Nr. 6 din 12.12.2022

# RAPORT DE AUDIT DE SIGURANȚĂ RUTIERĂ

**Consolidarea drumului național DN 66A între km 16+624m și km 23+800m**  
**Stadiul 1 – SF/DALI**

## 2.2 Analiză:

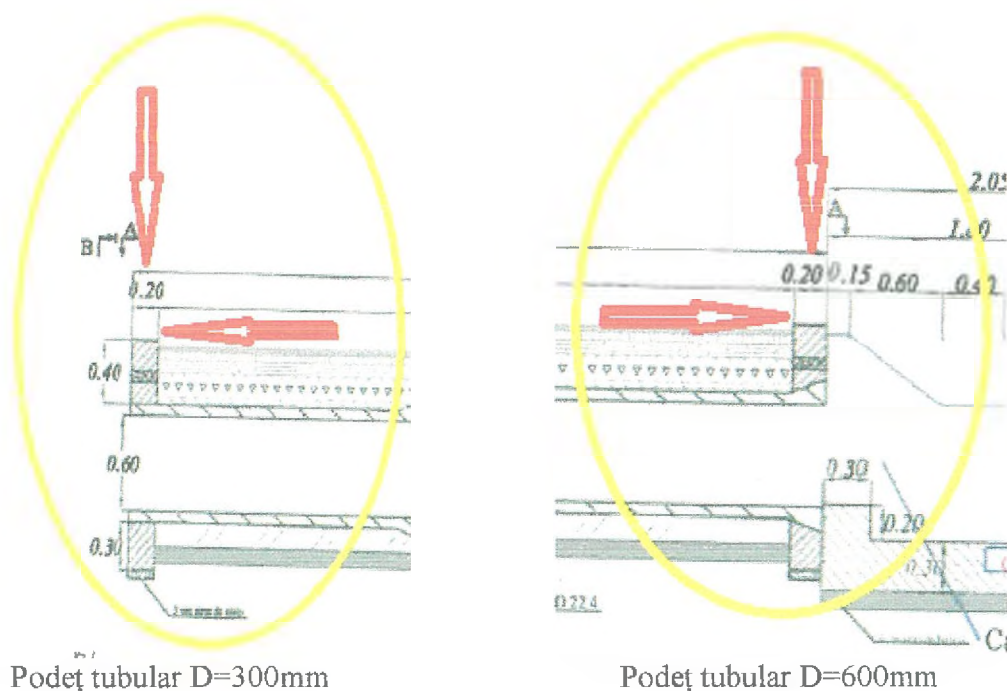
Coronamentele podețelor transversale drumului constituie un obstacol în imediata apropiere a carosabilului pentru vehiculele care ies accidental de pe partea carosabilă.

**Recomandare:** Se va analiza posibilitatea renunțării la proiectarea coronamentelor podețelor. În afara măsurii de protecție a coronamentelor cu parapete deformabile, nominalizată în Memoriul tehnic, conform SR 1848-7/2015, se vor aplica

marcaje laterale pe coronamentul podețelor, podurilor și capetele parapetelor.

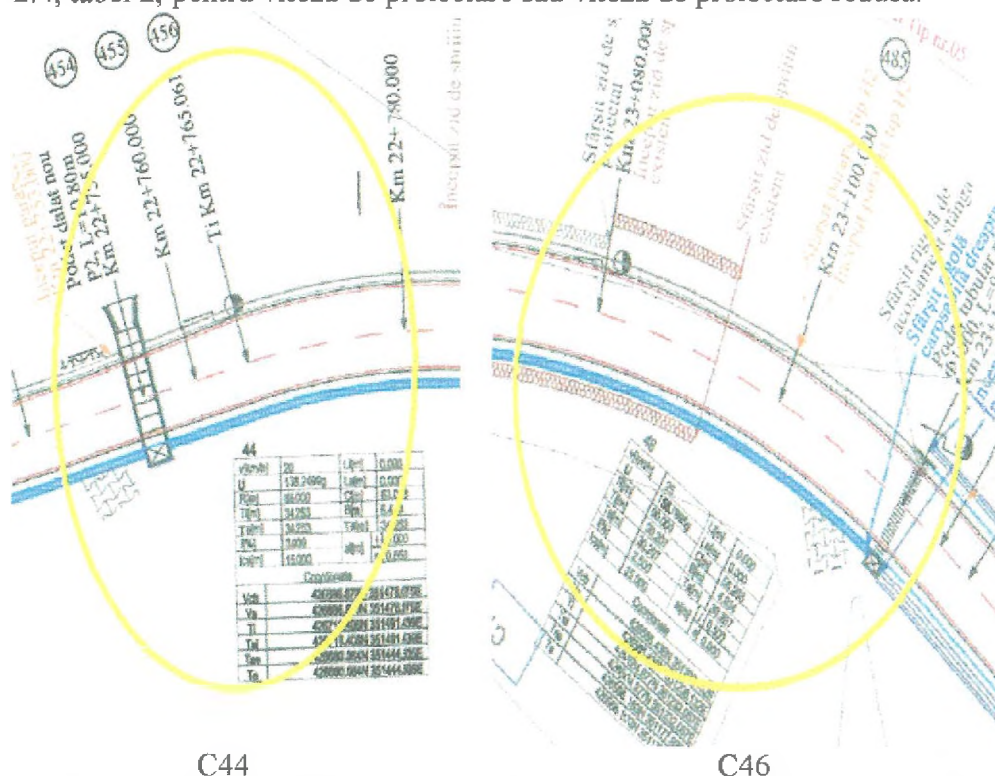
- 3.1 **Analiză:** Din cele 54 de curbe identificate pe tronsonul analizat, un număr de 2 curbe ( C34 și C44 ) au fost calculate cu viteza de proiectare de 20 km/h, iar alte 19 curbe ( C1, C2, C4-C8, C35-C37, C46-C54 ) cu viteza de proiectare de 25 km/h, valori mult sub prevederile OMT 1295/2017 de aprobare a Normelor tehnice de stabilirea clasei tehnice a drumurilor publice, Capitolul 2, punct 2.4, tabel 2, pentru viteza de proiectare sau viteza de proiectare redusă.

- Recomandare:** Se va analiza posibilitatea corelării elementelor de calcul al curbilor funcție de viteza de proiectare sau viteza de proiectare redusă conform legislației în vigoare sau se vor lua măsuri compensatorii, în toate situațiile similare.

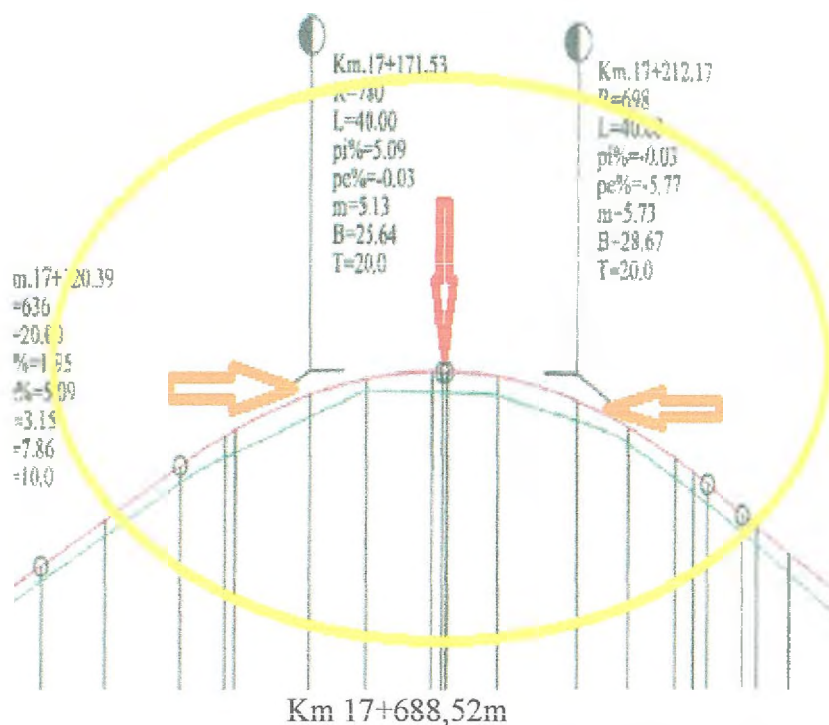
| 3.6 <b>Analiză:</b> | Pe unele sectoare există posibilitatea ca vizibilitatea să fie redusă, apărând fenomenul de "scufundare", aceste fenomene punând în pericol siguranța circulației.                                                                                                                                                                                                                                                                                                                                                                                                                                                                                                                                                                                                                                                                                                                                                                                                                                                                                                                                                      |

**Recomandare:** Se vor analiza toate situațiile similare, cu posibilitatea îmbunătățirii vizibilității sau se vor lua măsuri compensatorii.

### 3.7 Analiză:

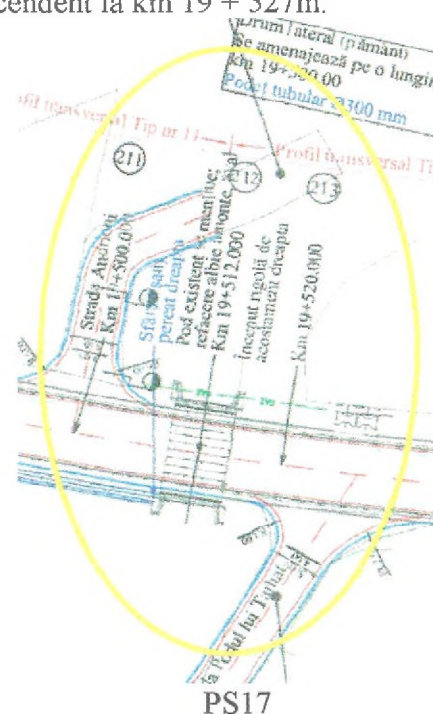
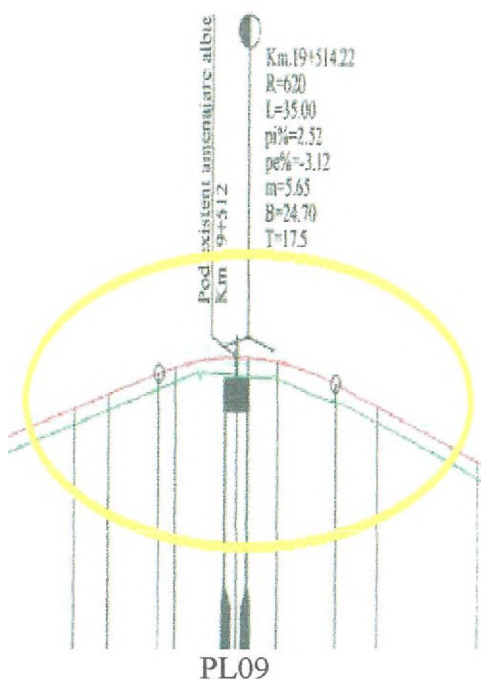
La km 19 + 514m se suprapun următoarele elemente care generează puncte de conflict suplimentare cu implicații directe în afectarea siguranței rutiere:

- sens ascendent: - vârf de rampă de 2,52%;  
- intersecție pe sens descendent la km 19 + 500m.
- pod existent la km 19 + 512m;
- sens descendent: - vârf de pantă de 3,12%.  
- intersecție pe sens ascendent la km 19 + 527m.

**Recomandare:** Se va analiza posibilitatea evitării acțiunii simultane a acestor factori sau se vor lua măsuri compensatorii pentru diminuarea efectelor negative ale acțiunii acestora.

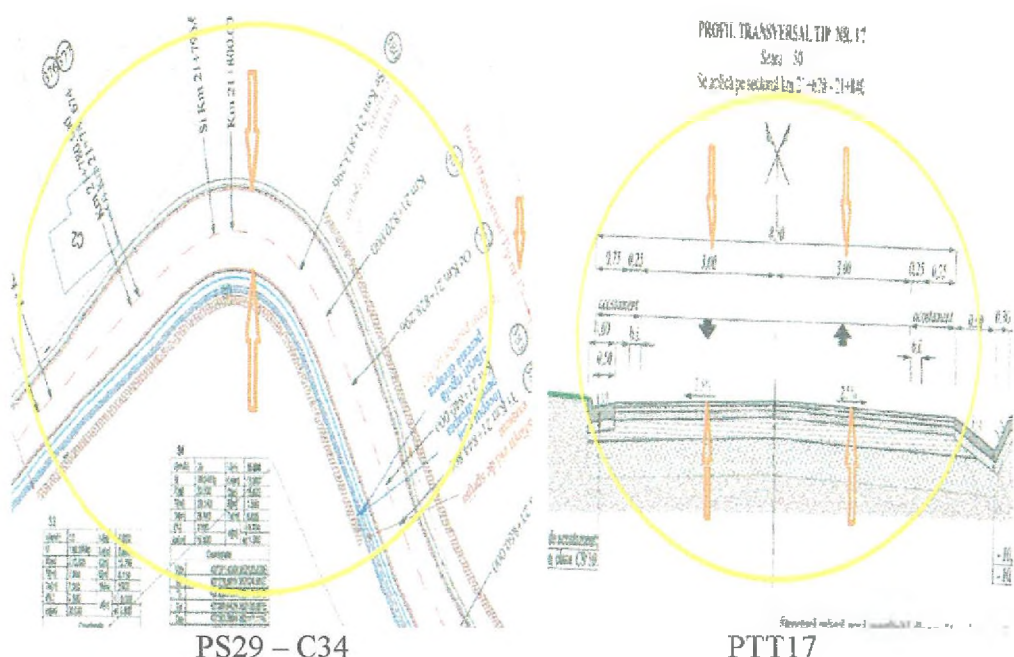
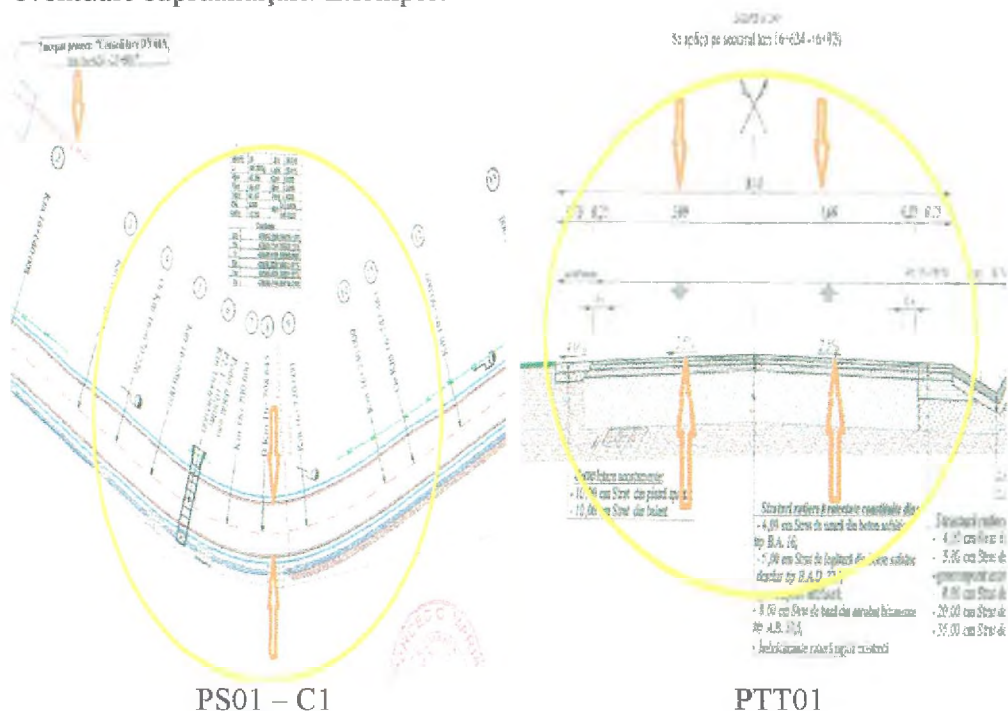
**3.8 Analiză:** Pe planșele PS01, PS02, PS29 și PS40 apar, ținând cont de viteza de proiectare, supralărgiri ale carosabilului, justificate de viteza de proiectare, conform OMT 1296/2017. Pe profilele transversale corespunzătoare acestor curbe nu se regăsesc modificările de cote atât în ceea ce privește lățimea benzilor de rulare afectate de supralărgiri cât și a pantelor transversal ale drumului afectate de eventuale supraînălțări. Exemple:

**Recomandare:** Dacă se vor aplica vitezele de proiectare conform normelor în vigoare, iar utilizarea acestora va modifica rezultatele elementelor de proiectare ale drumului, se vor face modificările și adăugirile necesare asupra memoriului tehnic și al planșelor transversale tip.

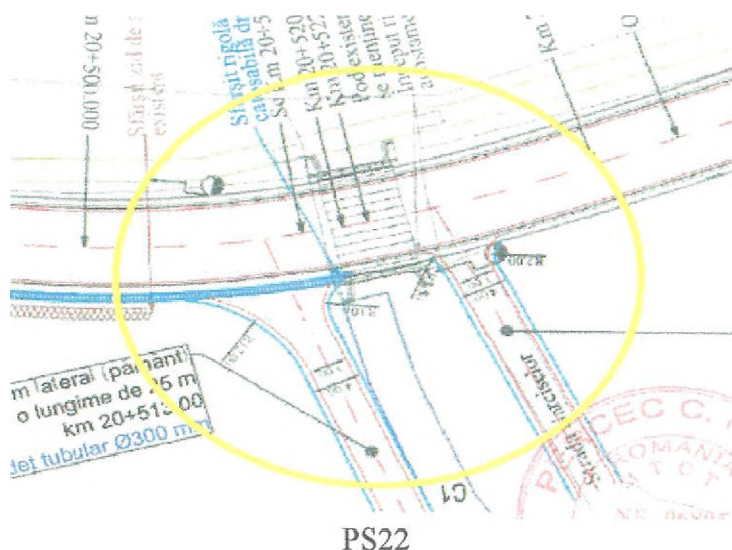
La km 20 + 513m, sens ascendent, DN 66A se intersectează cu un drum lateral; la km 20 + 522m DN 66A este traversat de un pod existent, cu lungimea de 5,5m iar la km 20 + 527m, sens ascendent, DN 66A se intersectează cu strada Narciselor, conform planșei PS 22. Pe o distanță de 14m sunt aglomerate mai multe puncte de conflict ceea ce crează disconfort, atenție suplimentară și diminuează nivelul siguranței rutiere.

**Recomandare:** Se va analiza posibilitatea reorganizării circulației prin cele două accese apropiate, în sensul comasării celor 2 intersecții sau se vor adopta măsuri compensatorii, astfel încât să nu fie afectată siguranța circulației rutiere în zona intersecțiilor.

#### 4.1.2 Analiză:

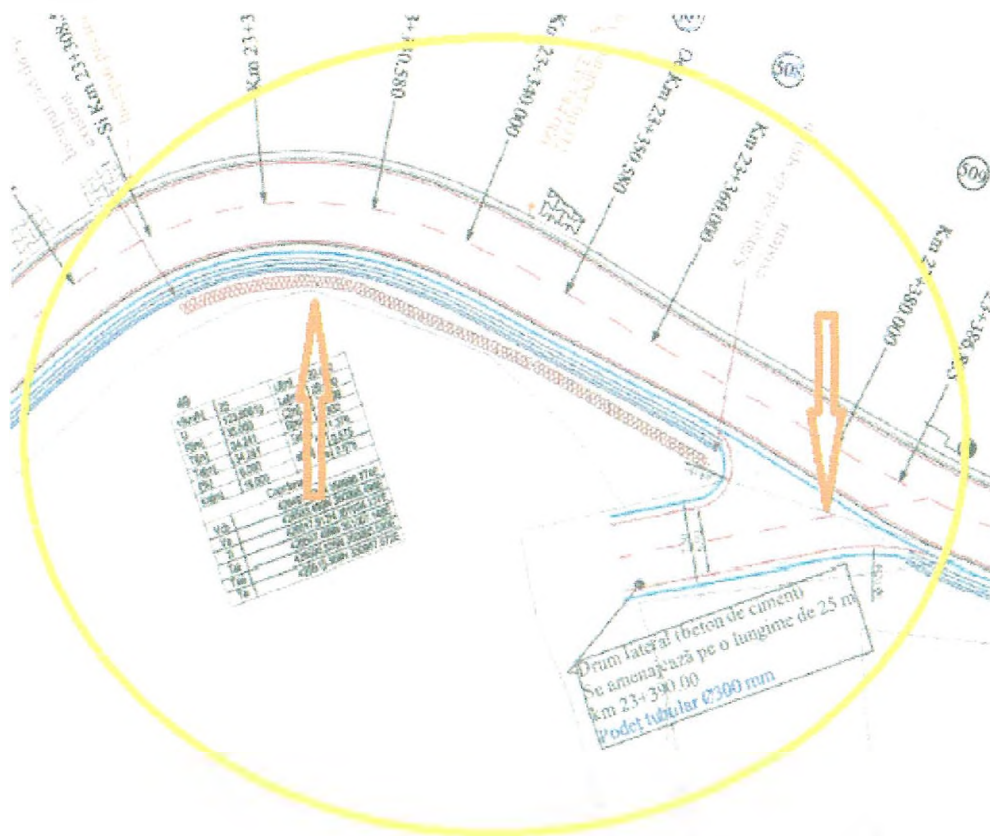
În documentatie se precizează că, la amenajarea intersecțiilor cu drumurile laterale, racordurile se vor realiza pe o lungime de 25,00 m, măsurată de la marginea părții carosabile a drumului național.

**Recomandare:** Se va analiza posibilitatea realizării racordurilor cu drumurile laterale, cu structură rutieră similară cu cea a drumului județean, pe minim lățimea zonei de siguranță a acestuia, pentru evitarea apariției de degradări în zona marginală a părții carosabile a drumului național sau a tasărilor locale din zona intersecției, periclitând astfel siguranța rutieră în intersecție. De asemenea, pentru drumurile laterale de pământ, înainte de zona de 25m, pe care se va realiza sistemul rutier amenajat în vederea racordării cu drumul județean, se va analiza posibilitatea realizării unei zone de „scuturare” a noroiului de pe roțile vehiculelor, pe o lungime de minim 5,00

Fig. 1

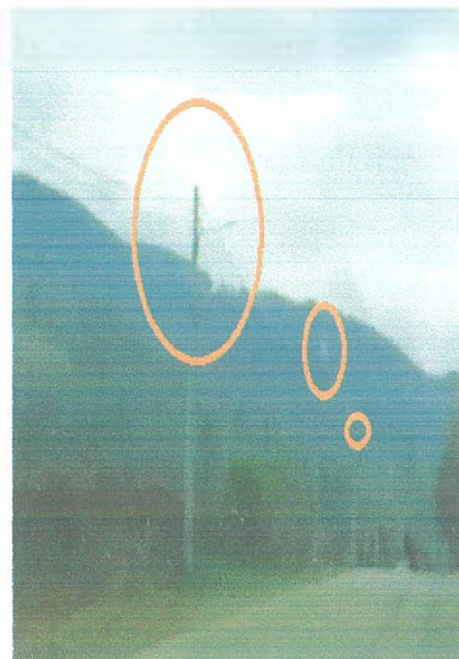
**7.3.1 Analiză:** Urmare inspecției în teren din data de 27.11.2022 am constatat existența iluminatului public pe tot tronsonul analizat, Fig. 1, Fig. 2.

**Recomandare:** Se va analiza asigurarea iluminatului public între indicatoarele de localitate și suplimentarea lui în zona trecerilor pentru pietoni și a stațiilor pentru transportul în comun, prin grija consiliului local Uricani și Respectarea prevederilor Normativ pentru amenajarea intersecțiilor la nivel pe drumuri publice, AND 600, Redactarea II/2015, cap. 10, Iluminarea intersecțiilor.

Fig. 3

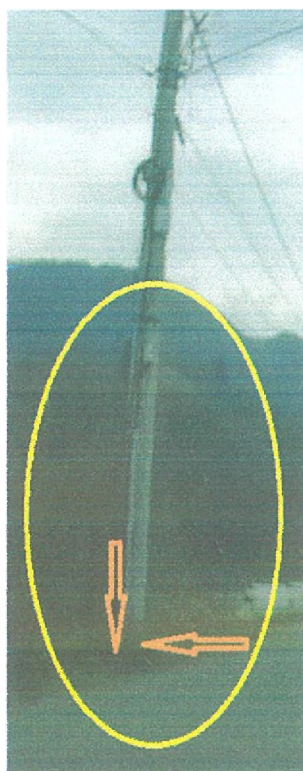
**8.4.1 Analiză:** Urmare inspecției în teren, stâlpii rețelei de electricitate și iluminat sunt, în mare parte în ampriza drumului, la fel rețeaua de distribuție gaze naturale, pe sute de metri este aparentă, la suprafață, crescând riscul unor evenimente rutiere grave. De asemenea, în ampriza drumului se găsește vegetație forestieră cu diametrul mult peste limita de 8 cm, diametrul trunchiului, Fig. 3, Fig. 4, Fig.5.

**Recomandare:** În cazul în care echipamentele sau obstacolele din zona amprizei, nu pot fi relocate sau eliminate, este necesară adoptarea de măsuri compensatorii de protecție sau semnalizare.
